1. Les justifications du projet

2. Propositions d'aménagements

2.2.5 Giratoire Solution 1

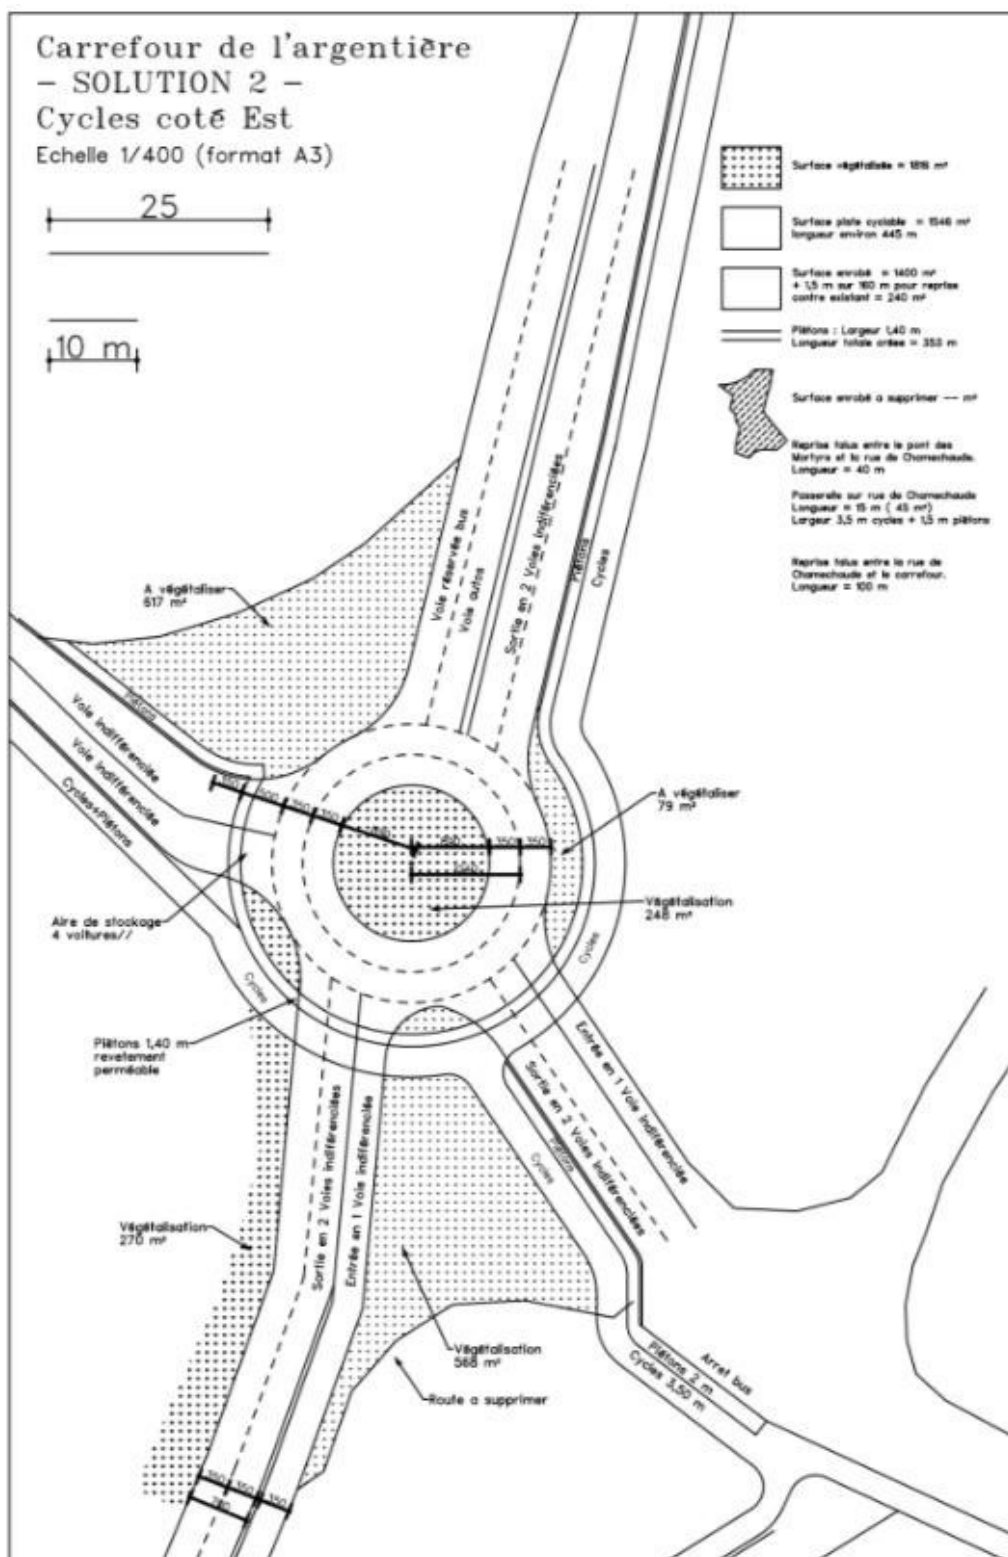
A cette liaison, il n'est pas prévu de voie dédiée piétons. C'est un gros manque. Il faudra réduire la place dédiée aux transports motorisés afin de leur créer une place.

Pour la traversée des voies véhicules et bus, le passage piéton est compris dans l'aire de stockage. Ce qui signifie qu'en cas de véhicules et/ou bus arrêtés dans l'aire de stockage, les piétons vont utiliser la voie cyclable. Cette disposition n'est absolument pas sécuritaire ni pour les cyclistes ni pour les piétons. C'est (peut-être) une concession envisageable car le nombre de piétons est faible.

Le traversée piétonne est comprise dans l'aire de stockage. Ce qui signifie qu'en cas de véhicules et/ou bus arrêtés dans l'aire de stockage, les piétons vont utiliser la piste cyclable. Cette disposition n'est absolument pas sécuritaire ni pour les cyclistes ni pour les piétons. C'est une concession envisageable car le nombre de piétons est faible.

Compte tenu de la largeur de l'avenue de l'Argentière et de sa liaison avec des lieux d'habitations fortement peuplés, il est nécessaire d'envisager un trottoir de chaque côté de la zone motorisée.

Il est nécessaire de repenser l'arrêt bus pour ne pas boucher la sortie du giratoire et que les cyclistes ne soient pas rejetés sur la route ou bloqués par les utilisateurs du bus.

Réalisation d'une passerelle sur une longueur de 15 m est à réaliser côté OUEST.

Pour rejoindre le carrefour de l'Argentière, les cyclistes arrivant du pont des martyrs vont devoir exécuter une 360° en passant sous le pont avec un dénivelé sensible (de l'ordre de 7 m). C'est le gros point noir de cette solution. Il faut impérativement réduire la pente de la voie cyclable entre la berge et la route sur le côté EST (non tracé faute de plans suffisants. Le niveau minimum obligé correspond à la passerelle sur la rue de Chamechaude. Le talus doit être dérasé. C'est d'ailleurs une bonne chose car la présence d'une piscine en pied de talus doit être prise en compte.
